**Comune di Roveredo in Piano**

**VARIANTE N. 1 AL PIANO ATTUATIVO COMUNALE - PAC  
DI INIZIATIVA PUBBLICA N. 2 "AREA CENTRALE  
AREA DI COORDINAMENTO N. 4 - AREA PROGETTO B"  
RELAZIONE ILLUSTRATIVA**

**Roveredo in Piano, 02.02.2020**

Fig. 2 - Nuovi limiti del Comparto B.3 di cui alla presente Variante n. 1 al PAC

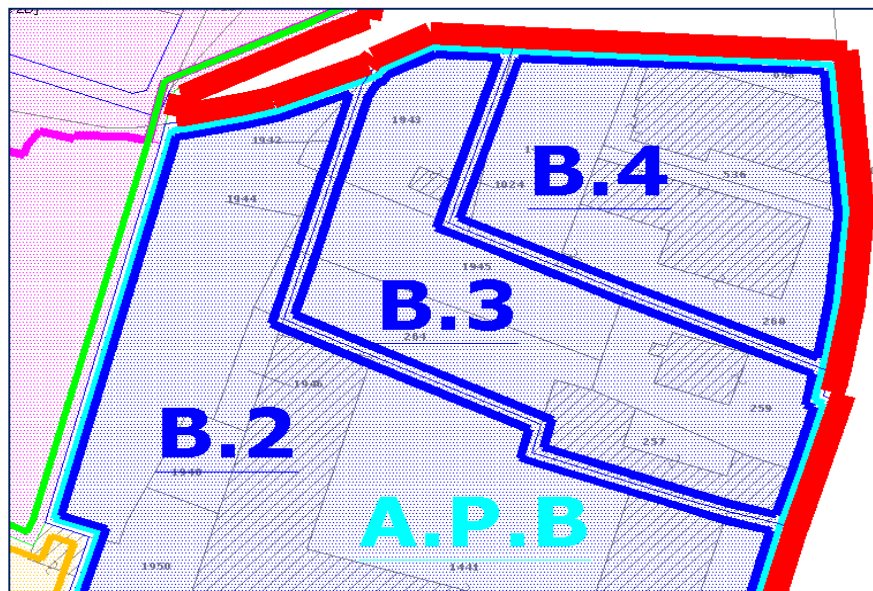
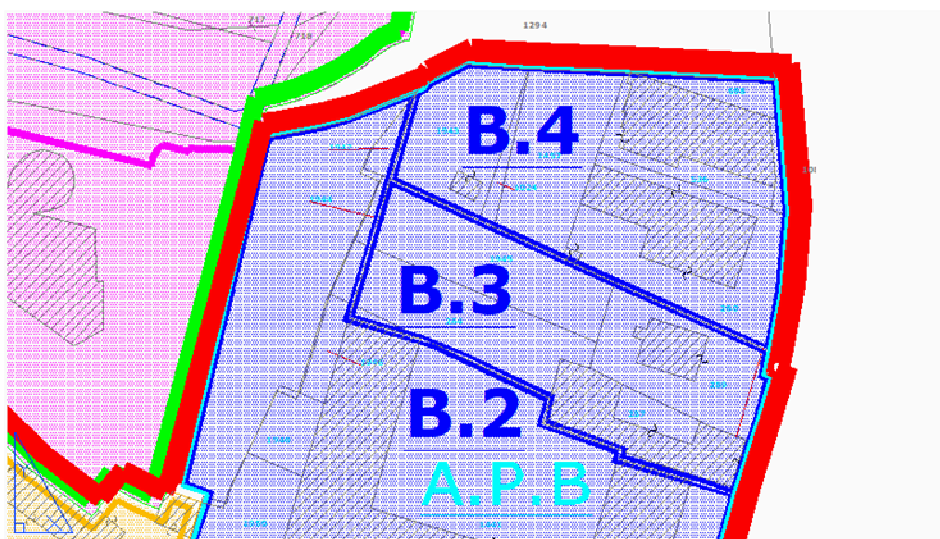
Pertanto il suddetto terreno comunale n. 1943 del F. 11 viene trasferito dal Comparto B.3 al Comparto B.4 per tutta la sua estensione di mq 380.

Insieme al terreno viene quindi ricompresa nella nuova delimitazione di Comparto B.4 la sagoma dell'edificio su area comunale con la stessa potenzialità edificatoria derivante dal massimo ingombro volumetrico della scatola edilizia di progetto.

Conseguentemente a questa ridefinizione del limite di Comparto B.3, è stata proposto alla Giunta Comunale, quale Autorità Competente ad adottare il Piano, di spostare la previsione della parte terminale del porticato di uso pubblico dall'interno della corte dell'edificio oggetto di ristrutturazione urbanistica, al lato esterno dello stesso, portandolo su Via XX Settembre, in analogia alla soluzione planimetrica adottata alla fine degli anni ottanta per l'edificio realizzato sul lato nord di Via Donatori del Sangue, all'incrocio con Via XX Settembre.

Contestualmente viene rideterminato il contenitore di sagoma del Comparto B.3 ove applicare la potenzialità edificatoria.

Ulteriore modifica riguarda il numero di piani del Comparto B.3 che viene opportunamente definito in maniera tale da dare spazio alle migliori soluzioni prospettiche, con alternanza della previsione di 2 e 3 piani fuori terra a partire da Via XX Settembre e fino a Piazzale Aldo Moro.
